RELATÓRIO DE VISTORIA

Identificação: DFCR-RSM-RV-002-2025	Data da Vistoria: 15/01/2025
	Data do Relatório de Vistoria: 16/01/2025
Identificação do Contrato: CONTRATO SELT Nº 20/2021 – EDITAL CRI nº 0001/2020.	
Objeto do Contrato: concessão da infraestrutura de transporte do trecho da RSC-287, trecho Tabaí – Santa Maria (km 28,03 ao km 232,54).	
Concessionária: Rota de Santa Maria – RSM.	
Assunto: vistoria técnica em campo.	
Referência: PROA nº 25/0400-0000028-6.

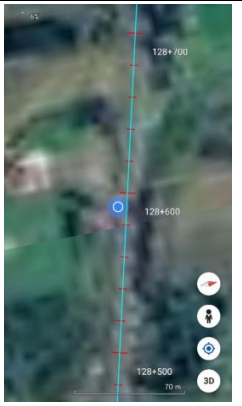
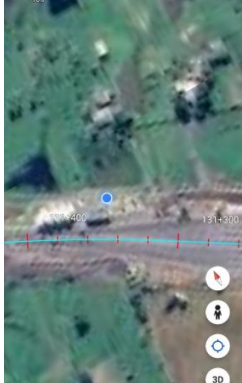
43			<p>Dispositivos de Drenagem sujos e obstruídos (OAE)</p> <p>Item 3.1.3 do PER</p>	118+870	Crescente/Decrescente	72 horas
44			<p>Abaulamento/Depressão</p> <p>Item 3.1.1 do PER</p>	124+600	Decrescente	72 horas
45			<p>Abaulamento/Depressão</p> <p>Item 3.1.1 do PER</p>	124+620	Decrescente	72 horas
